Emne: Optimalisering av skjerm - Storhaugen

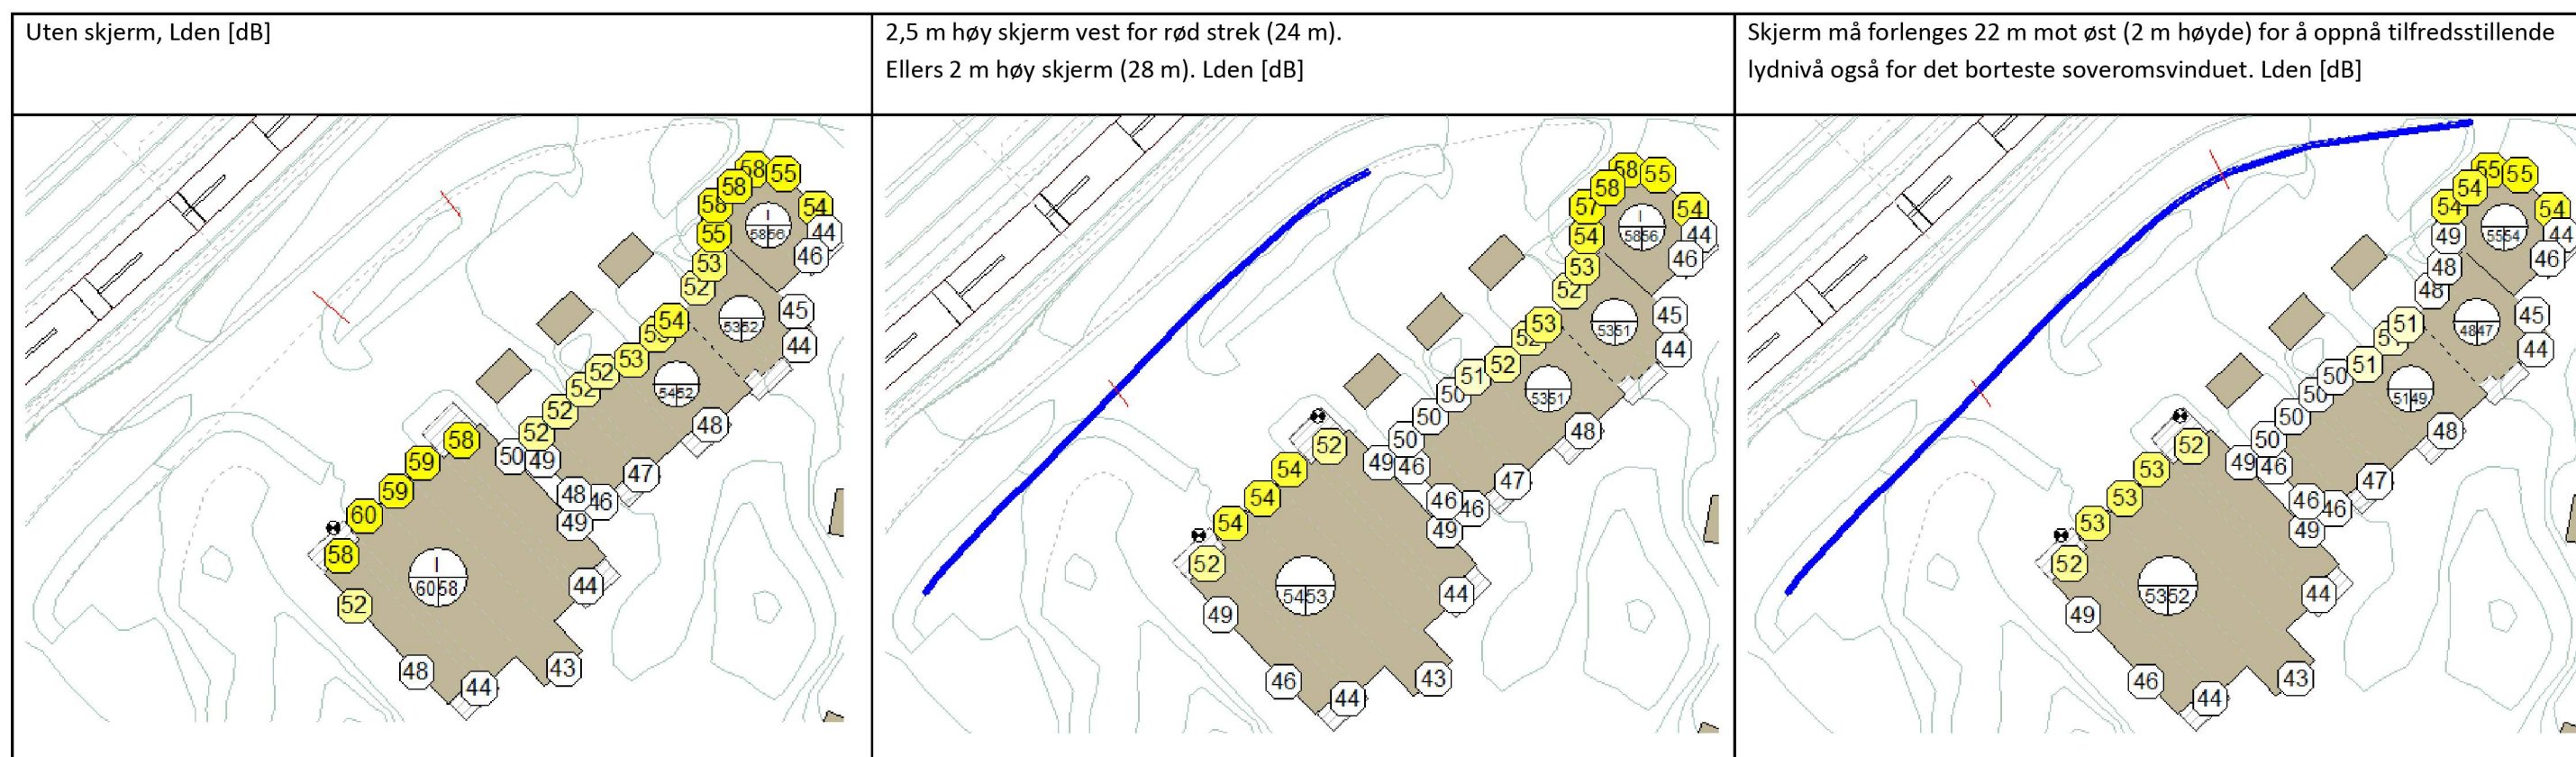
Ser at skjermen i vest bør være 2,5 m høy. Med de høyeste delene av haugen i behold, trengs ikke skjerm på kortenden av terrassen.

Skjerm på østsiden av dagens avkjøring trenger ikke å være mer enn 2 m høy for å få effekt.
